かたつむり山発電所（仮称）設置計画に係る
環境影響評価準備書

補 足 説 明 資 料

小安地熱株式会社

図 1 サイレンサーの側面概略図

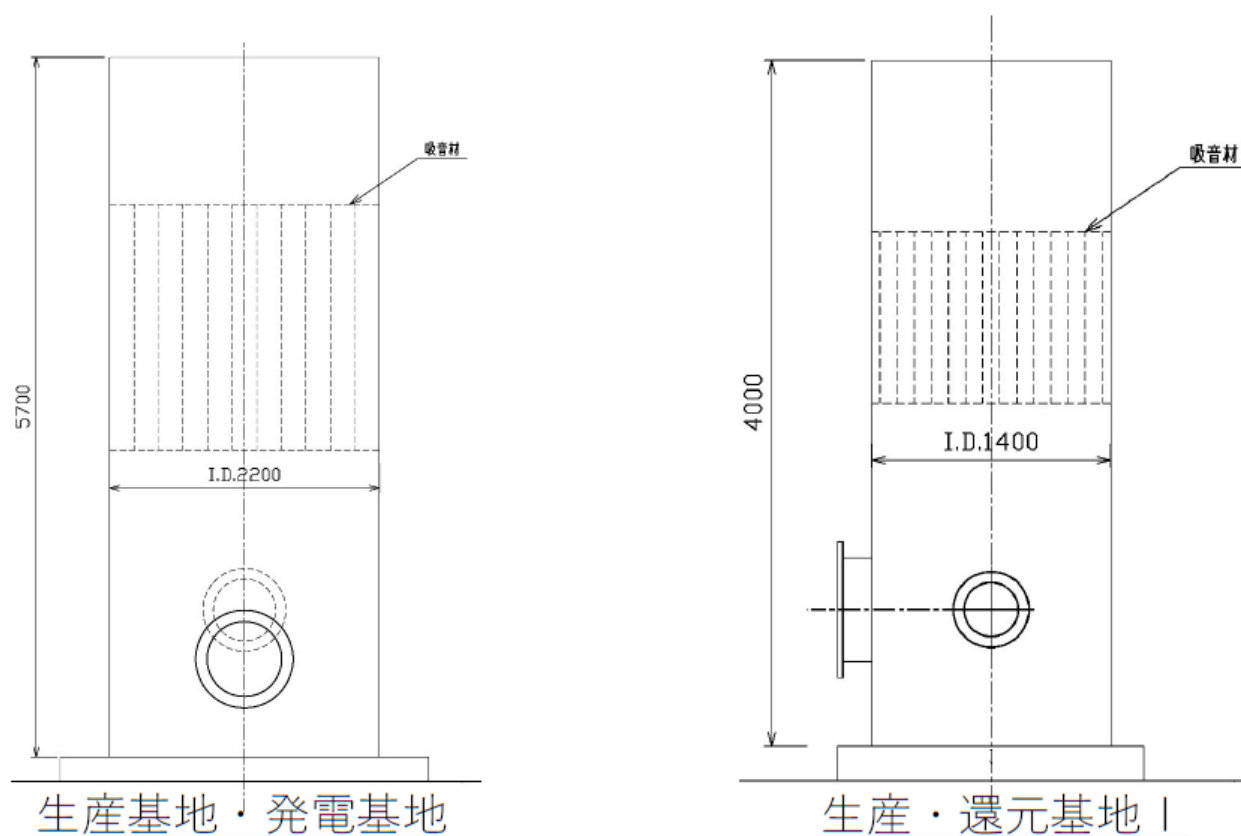
2. サイレンサーの騒音低減効果について

サイレンサーは、通常運転中に発電所にトラブルが発生した場合や、設備の点検等で、タービンへの蒸気供給を停止させる際に、蒸気を一時的に大気へ放出する用途で使⽤します。

騒音低減のために、図 1 に示すとおり吸音材（ロックウール）を充填し、消音能力は機側 30m で 85 デシベルとなります。

図 1 鳥谷地区沿道における道路交通騒音の予測位置

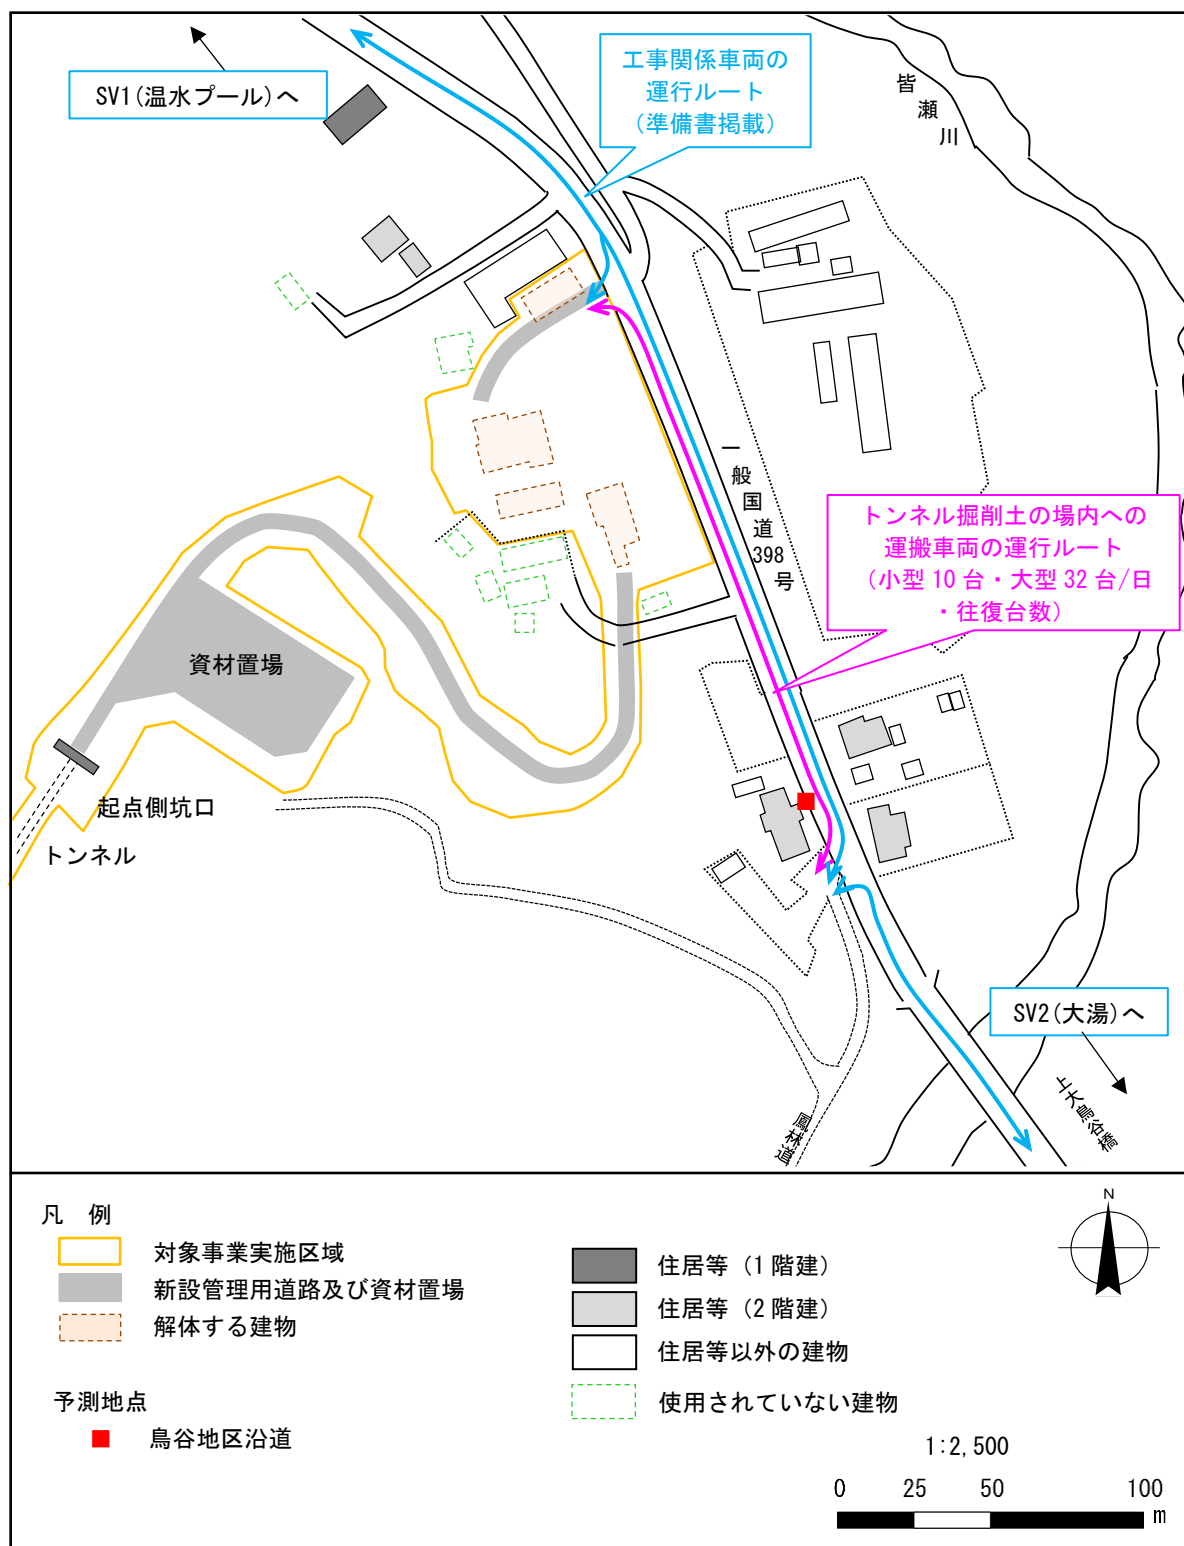
3. 鳥谷地区を対象とした工事関係車両の運行に伴う騒音の予測結果について

工事計画に基づき、管理用道路が完成するまでの間はトンネル掘削土の運搬車両が鳥谷地区の一般国道 398 号を走行し鳳林道を経由して対象事業実施区域に出入りするため、予測地点 SV1 (温水プール) を通過する車両にトンネル掘削土の運搬車両 (往復台数：小型車 10 台/日、大型車 32 台/日) を加えた台数が、一時的に鳥谷地区の一部の民家の前を通過することとなります。

この影響について検討した結果、鳥谷地区の民家に面する道路端 (図 1) における等価騒音レベルの予測結果は、表 1 に示すとおり、影響が最大となる工事開始後 20 ヶ月目において、SV1 (温水プール) と同じ 59 デシベルとなります。

図 2 トンネル発破音の伝搬経路の側面模式図

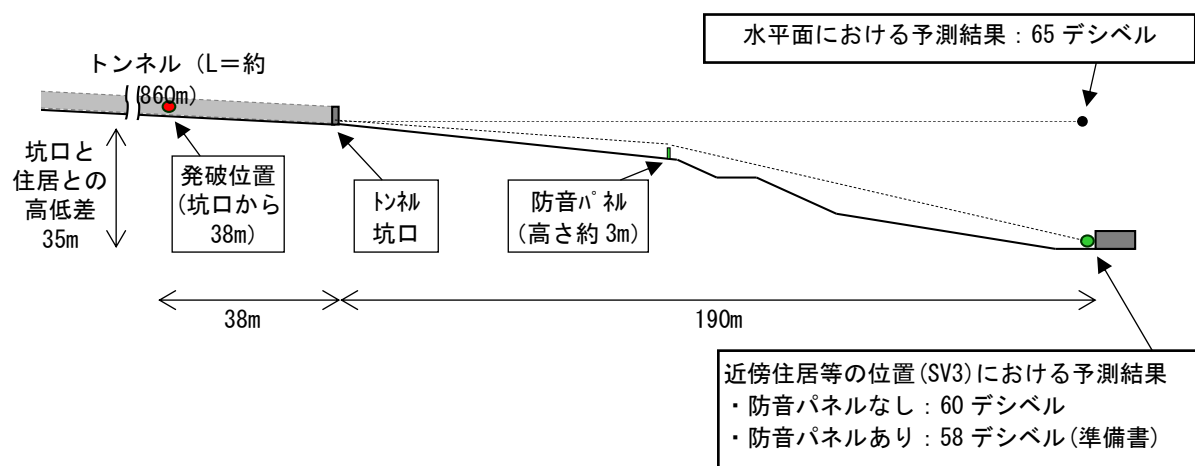
4. トンネル発破音の騒音の予測で設定した火薬の量について

また、坑口から予測地点に至る騒音の伝搬計算においては、坑口と予測地点（近傍住居等の位置）との高低差及び中間に設置する防音パネル（高さ約 3m）による回折減衰を考慮して計算しました（図 2）。その結果、坑口の高さにおいて水平に伝搬する騒音レベルは、近傍住居等の位置の上空で 65 デシベルとなりますが、近傍住居等の高さ 1.5m の位置では 58 デシベルとなります。

図 3 湯沢市熱水造成用導水管 敷設ルートの位置

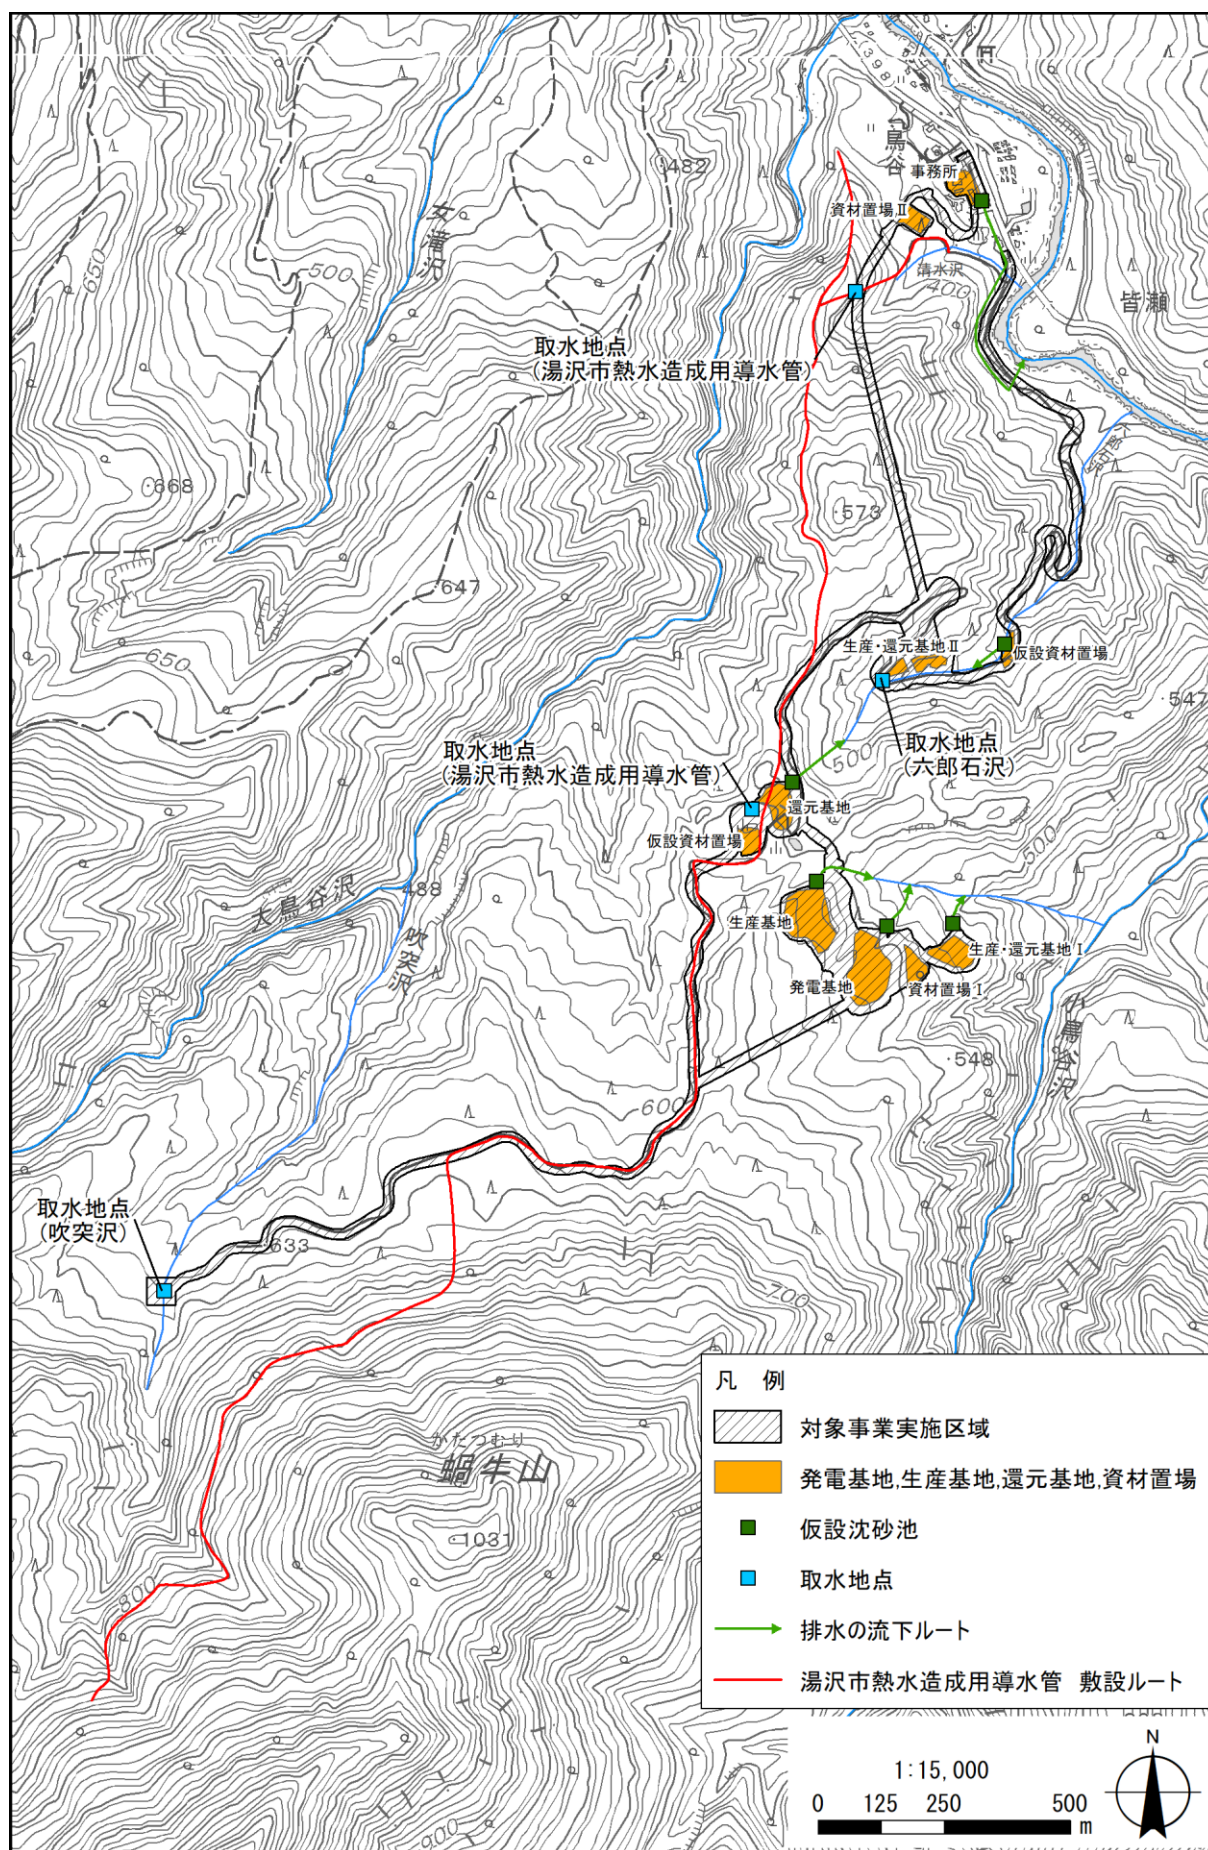
5. 湯沢市の熱水造成用水について

造成等の施工に伴う水質（水の濁り）への影響を低減するための環境保全措置の一つとして、湯沢市の熱水造成用水で希釈することとしております。この用水は、湯沢市が管理しているもので、湯沢市所有の井戸の蒸気と混合することにより熱水を造成するためのものです。その敷設ルートは図 3 に示すとおりで、吹突沢の伏流水を取水しています。

なお、この用水は、これまでの資源調査においても湯沢市と協議の上、利用しております。
